**Conseil économique et social**

**Forum mondial de l'harmonisation
des Règlements concernant les véhicules**

Règlement n° 107 (Véhicules des catégories M₂ et M₃):**Propositions relatives à de nouveaux amendements****Proposition de nouveaux amendements au Règlement n° 107
(Véhicules des catégories M₂ et M₃)****Communication de l'expert de la Belgique***

Le texte ci-après, établi par l'expert de la Belgique, vise à aligner les prescriptions de sécurité dans les trolleybus sur les normes électriques correspondantes. Il annule et remplace le document informel GRSG-104-13. Les modifications qu'il est proposé d'ajouter au texte actuel du Règlement apparaissent en caractères gras pour les ajouts et en caractères biffés pour les suppressions.

a) Limites de référence des perturbations électromagnétiques en bande large

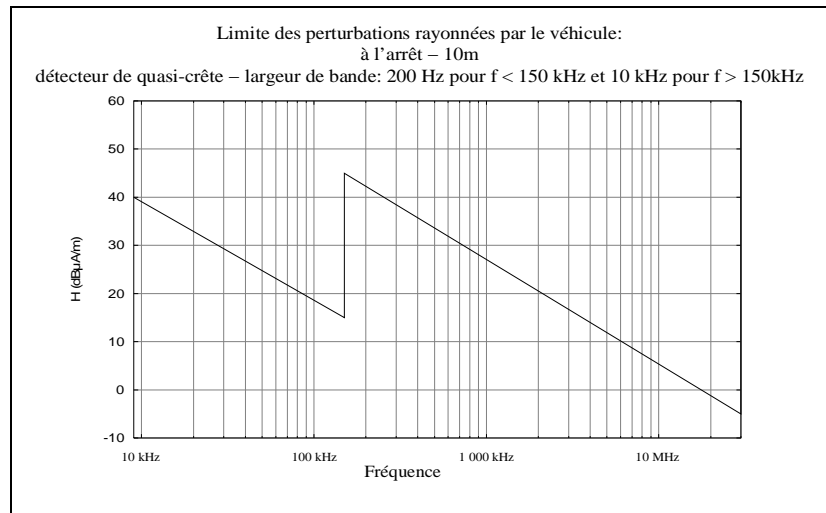
«3.11.3 Les limites de référence pour les émissions du véhicule au moment de l'homologation de type sont précisées dans les diagrammes ci-après:

Distance antenne – véhicule-ligne aérienne de contact: 10 m

Limite H (dBµA/m) à la fréquence F (MHz):

0,009-0,150 MHz

0,150-30 MHz

$H = 40 - 20,46 \cdot \log (F / 0,009)$

$H = 45 - 21,73 \cdot \log (F / 0,15)$

b) Limites de référence des perturbations électromagnétiques en bande large

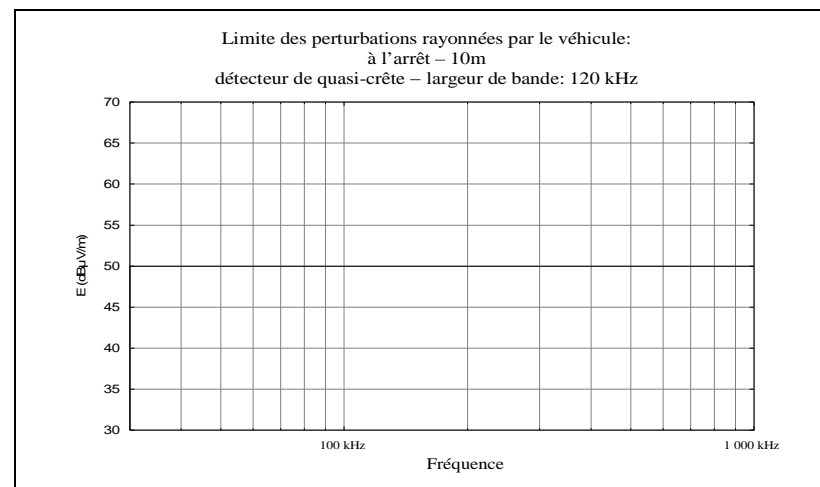
Distance antenne – véhicule-ligne aérienne de contact: 10 m

Limite E (dBµV/m) à la fréquence F (MHz):

30-1000 MHz

$E = 50$

c) **Limites de référence des perturbations électromagnétiques en bande large**

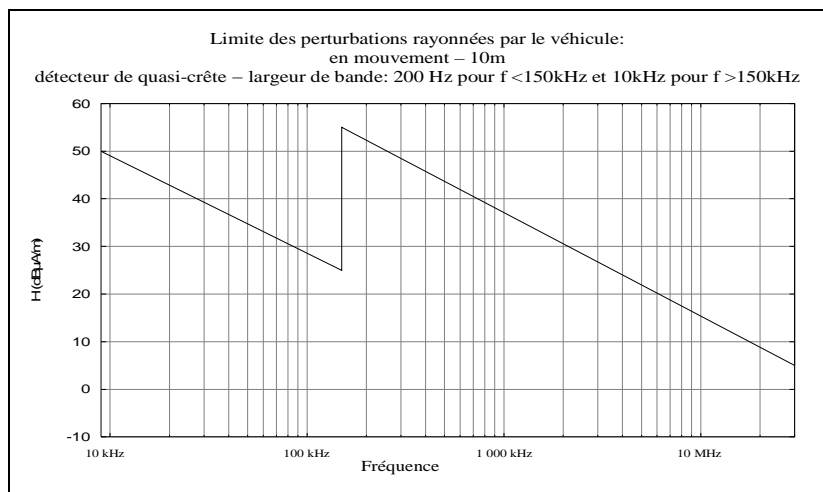
Distance antenne – véhicule-ligne aérienne de contact: **10 m**

Limite H (dBμA/m) à la fréquence F (MHz):

0,009-0,150 MHz

0,150-30 MHz

$H = 50 - 20,46 \cdot \log (F / 0,009)$

$H = 55 - 21,73 \cdot \log (F / 0,15)$

d) **Limites de référence des perturbations électromagnétiques en bande large**

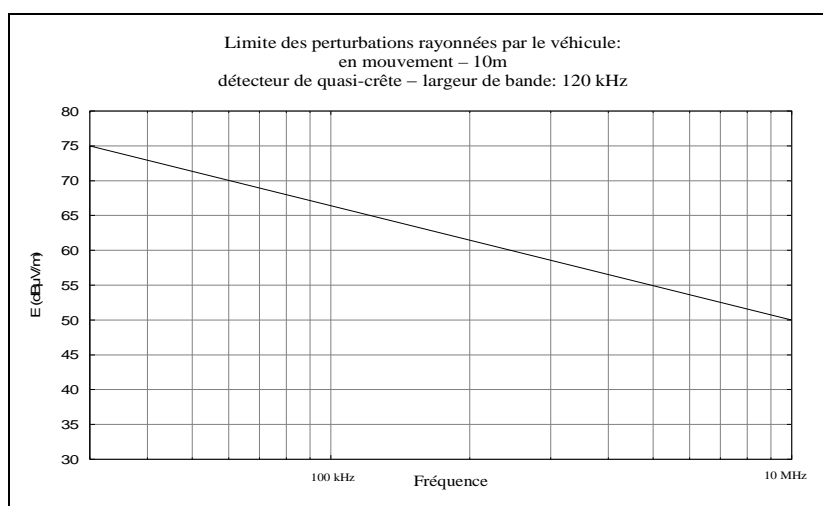
Distance antenne – véhicule-ligne aérienne de contact: **10 m**

Limite E (dBμV/m) à la fréquence F (MHz)

30-1 000 MHz

$E = 75 - 16,42 \cdot \log (F / 30)$
